**AVIS RELATIF À LA PROTECTION
CONTRE LES EVENTUELS EFFETS NOCIFS ET NUISANCES
PROVOQUÉS PAR LES RAYONNEMENTS NON IONISANTS
GÉNÉRÉS PAR DES ANTENNES ÉMETTRICES STATIONNAIRES**

Commune : HASTIERE - Exploitant : TELENET GROUP

Référence exploitant : NR1078A

Rapport n° 2295 / 2023

Figure 2 : Vue en plan des installations d'antennes dans un rayon de 300 mètres autour de l'installation faisant l'objet de la demande d'avis

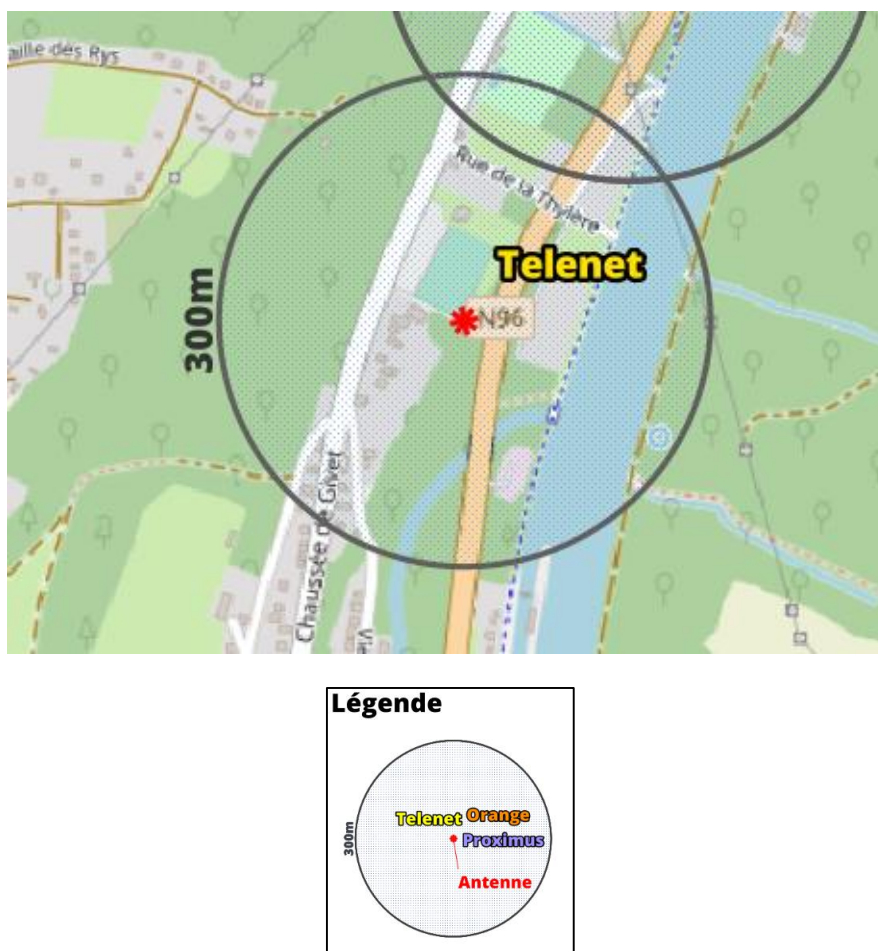
Le plan en projection verticale de la figure 2 indique la localisation des antennes actives éventuelles visées par le décret et situées dans un rayon de 300 mètres autour de l'installation référencée dans le paragraphe 2. Les données de localisation de ces antennes et les avis correspondant sont accessibles via le cadastre en ligne des antennes émettrices stationnaires⁶.

Compte tenu du nombre d'installations localisées dans la figure 2, il apparaît que l'intensité du rayonnement électromagnétique généré, dans les lieux de séjour situés à proximité de l'installation référencée dans le paragraphe 2, par l'ensemble des antennes émettrices stationnaires de l'ensemble des exploitants du même site d'antennes émettrices stationnaires respecte la limite fixée à l'article 4, § 2 du décret.
